RESOLUCION No.

POR MEDIO DE LA CUAL NO SE AUTORIZA UNA AUTORIZACIÓN DE OCUPACIÓN DE CAUCE Y SE TOMAN OTRAS DETERMINACIONES

EL SUBDIRECTOR DE RECURSOS NATURALES DE LA CORPORACIÓN AUTÓNOMA REGIONAL DE LAS CUENCAS DE LOS RÍOS NEGRO-NARE "CORNARE", en uso de sus atribuciones legales y delegatarias y

Que mediante Auto con radicado No. AU-01670 del 17 de mayo de 2023, se dio inicio al trámite de **AUTORIZACIÓN DE OCUPACION DE CAUCE**, presentado por la **EMPRESA DE SERVICIOS PÚBLICOS DE COCORNÁ**, con Nit 811.021.485-0, Representada Legalmente por el señor **HECTALIBAR TORO QUINTERO**, identificado con cédula de ciudadanía número 70.381.743, para la construcción de una bocatoma con rejillas de fondo sobre un vertedero, en la quebrada La Chonta, en el predio con FMI 018-53113, ubicado en la vereda La Chonta del municipio de Cocorná, para la ejecución del proyecto denominado "CONSTRUCCIÓN BOCATOMA ALTERNA, DESARENADOR Y LÍNEA ADUCCIÓN COMO MEJORAMIENTO DEL ACUEDUCTO Y SUMINISTRO DE AGUA POTABLE AL MUNICIPIO DE COCORNÁ", Antioquia.

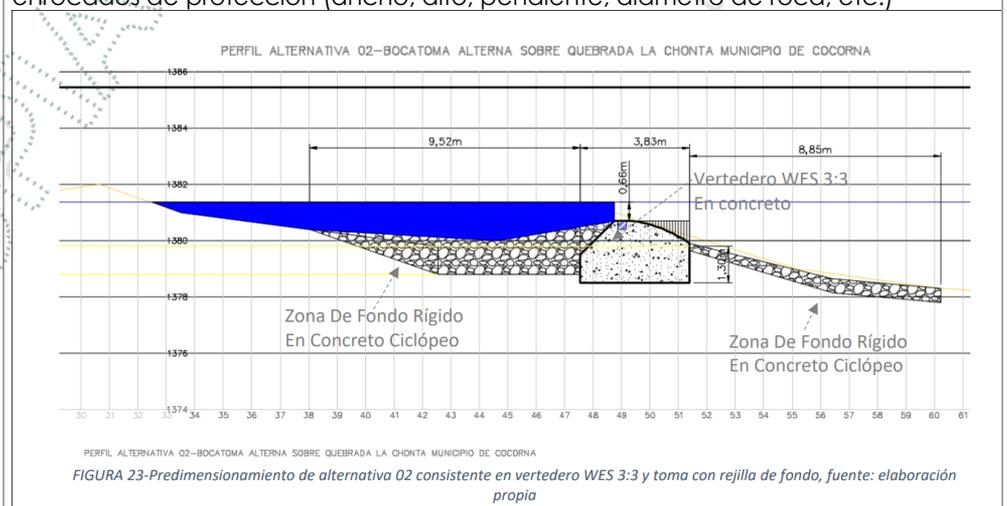
La altura del vertedero se calcula con un valor de 1.2 metros, sin embargo, la información vista en el plano no da claridad sobre la altura que se desea implementar, ya que se grafica una altura de 2.2 metros.
Se diseña una rejilla con 78 varillas de 1 pulgada, con 2 metros de largo, no se especifica con claridad sus dimensiones de alto y ancho ya que difiere en el valor calculado (0.2m) a lo expuesto en el plano (0.3m)

Se definen longitudes de protección en el lecho con concreto ciclópeo con longitud de entrada de 9.52 metros y 8.85 metros a la salida del punto de toma, dichas longitudes no son justificadas técnicamente mediante algún estudio, tampoco se presenta algún tipo de información adicional respecto a dichos enrocados de protección (ancho, alto, pendiente, diámetro de roca, etc.)

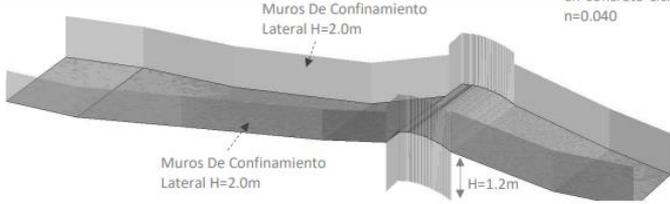
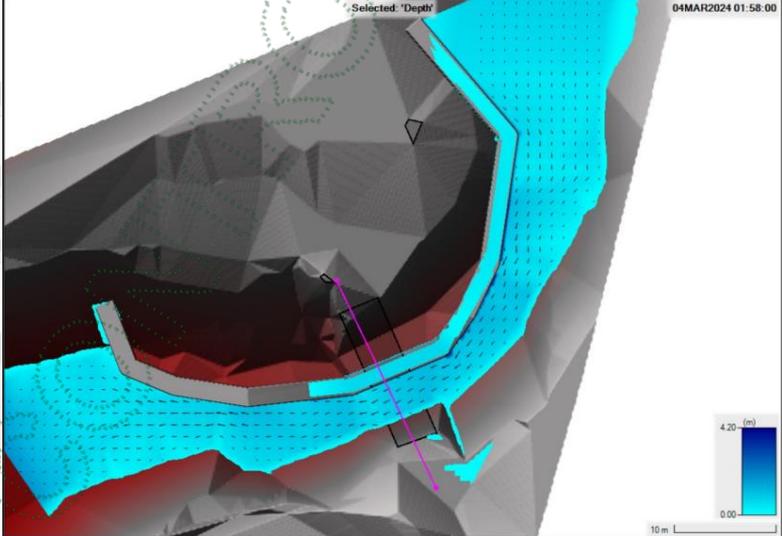
Se plantean muros de confinamiento lateral de 2 metros

Tabla 17-Resumen de caudales derivados de modelación lluvia escorrentía, fuente: elaboración propia

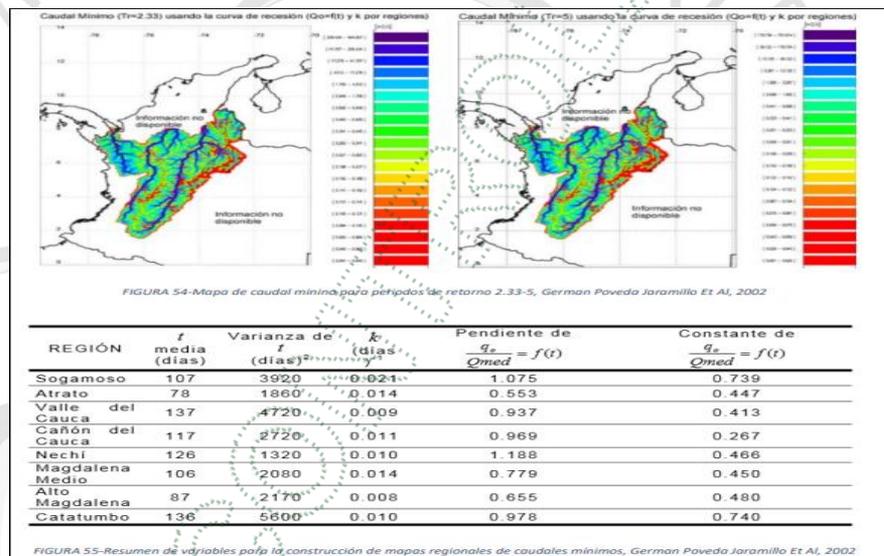
y Hann, SCS y el método racional en el software GICCA y mediante las metodologías de Burkli-Ziegler y MC-Math. De estos métodos se determina como caudal de diseño $Q = 30.73 \text{ m}^3/\text{s}$. No se realiza ningún tipo de análisis para la determinación de dicho caudal de diseño.

Ilustración N° 2. Vista en perfil, condiciones actuales incluida en el Informe Hidráulico allegado

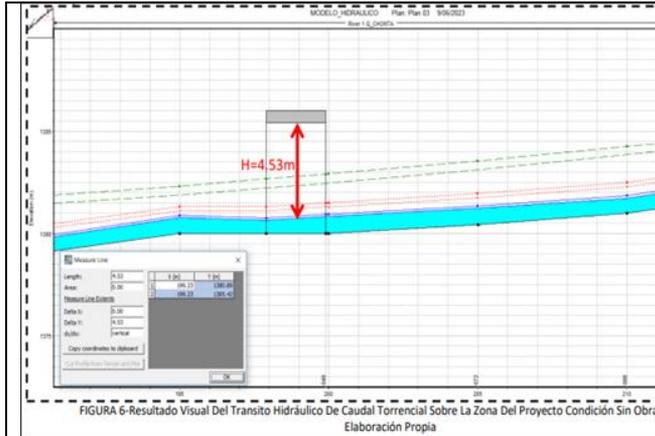
Para la condición actual del tramo de estudio se presentan ilustraciones dentro del informe de diseño, mas no se hace entrega del modelo digital. La obra tipo dique se plantea justo encima de un puente vehicular existente del cual no se tiene información. Se presentan las ilustraciones incluidas en el informe.

Ilustración N° 3. Vista transversal en condiciones actuales incluida en el Informe Hidráulico allegado

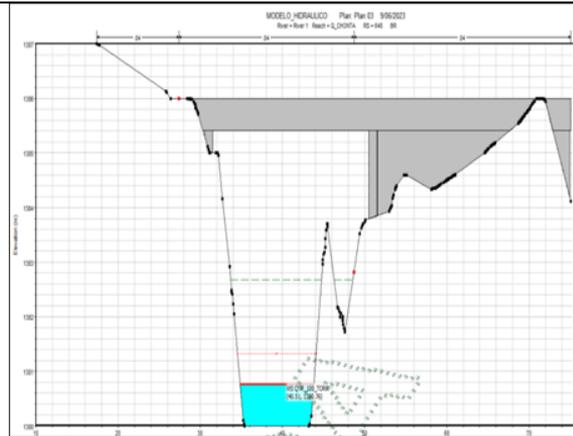
Ya que no se presentan las condiciones actuales para la obra solicitada, no es posible realizar la comparación de los cambios en las condiciones hidráulicas entre los dos escenarios (con y sin obra)

Ilustración N° 4. Vista en perfil en condiciones futuras, modelación incluida en el Informe Hidráulico allegado

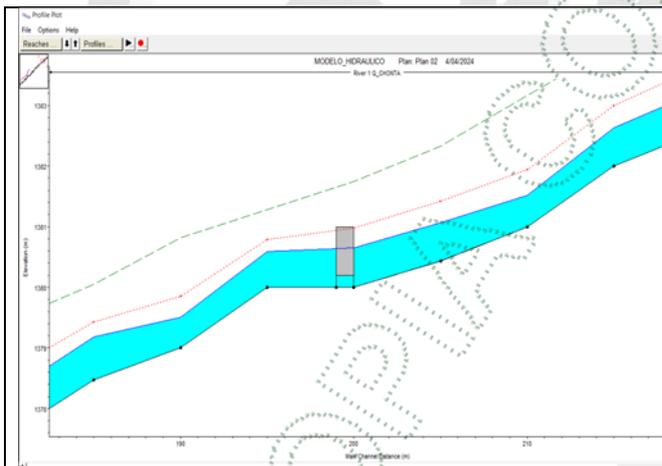
Para la condición futura se plantea la estructura tipo dique, se cambió la rugosidad inmediatamente aguas arriba ($L1=15m$) a un valor de Manning=0.013 (concreto) y aguas abajo ($L2=9.0m$) con un valor de Manning = 0.013m. Se presentan las ilustraciones de la implementación de la obra tipo dique, la cual difiere con la estructura proyectada en el modelo digital allegado.

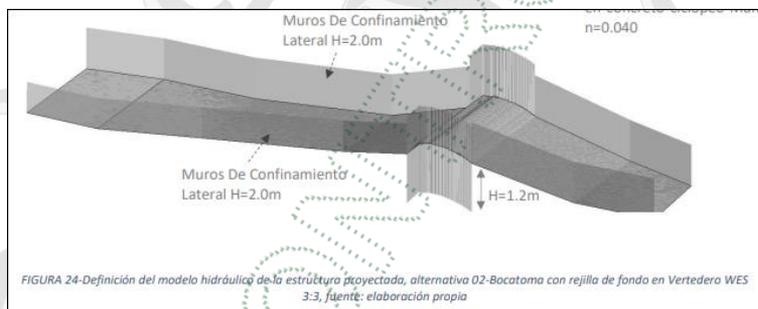
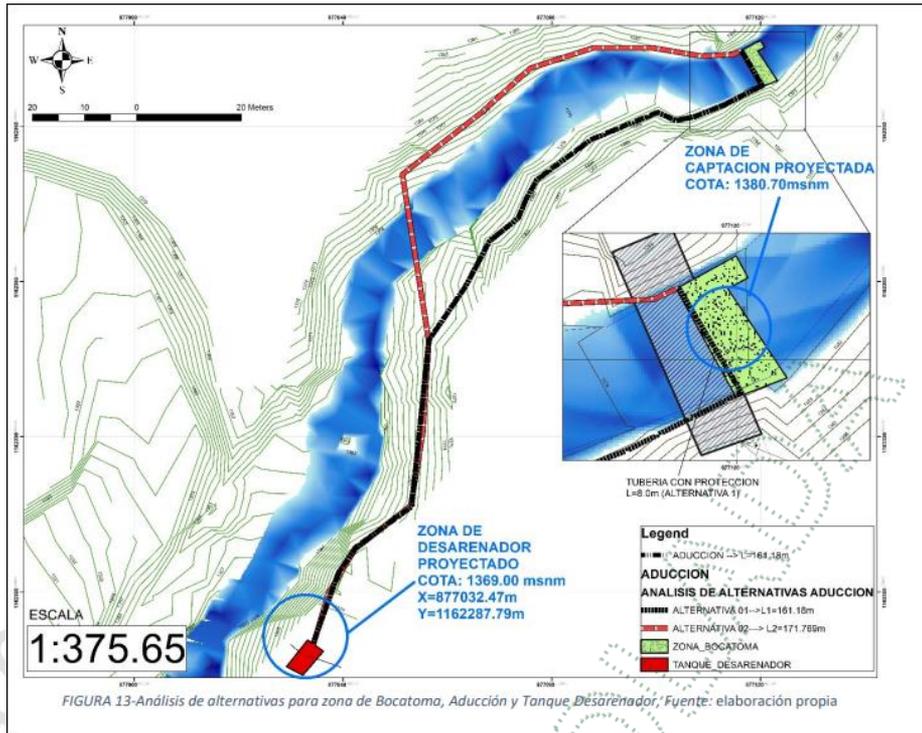
Se plantea la estructura tipo bocatoma con rejilla de fondo sobre un vertedero Wes, con muros de confinamiento lateral de 2 metros, los cuales al verificar el modelo son sobrepasados por la lámina de agua, que llega a una altura de hasta 2.69 metros

Ilustración N° 8. Vista en planta de Ataguía etapa 01

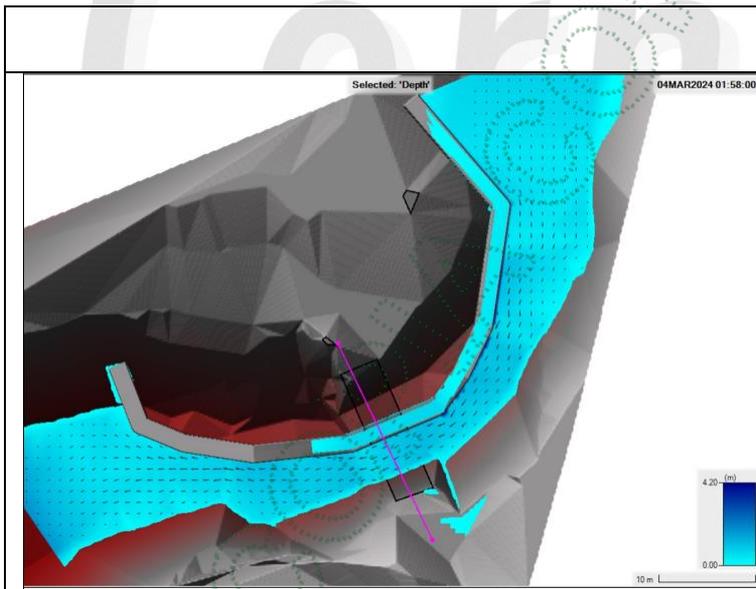
Como obra provisional se plantean ataguías para la desviación de la fuente, se plantea dos etapas en las que las ataguías desvían el flujo para la realización del trabajo permanente. No se presentan todas las dimensiones ni coordenadas de las obras de desviación.
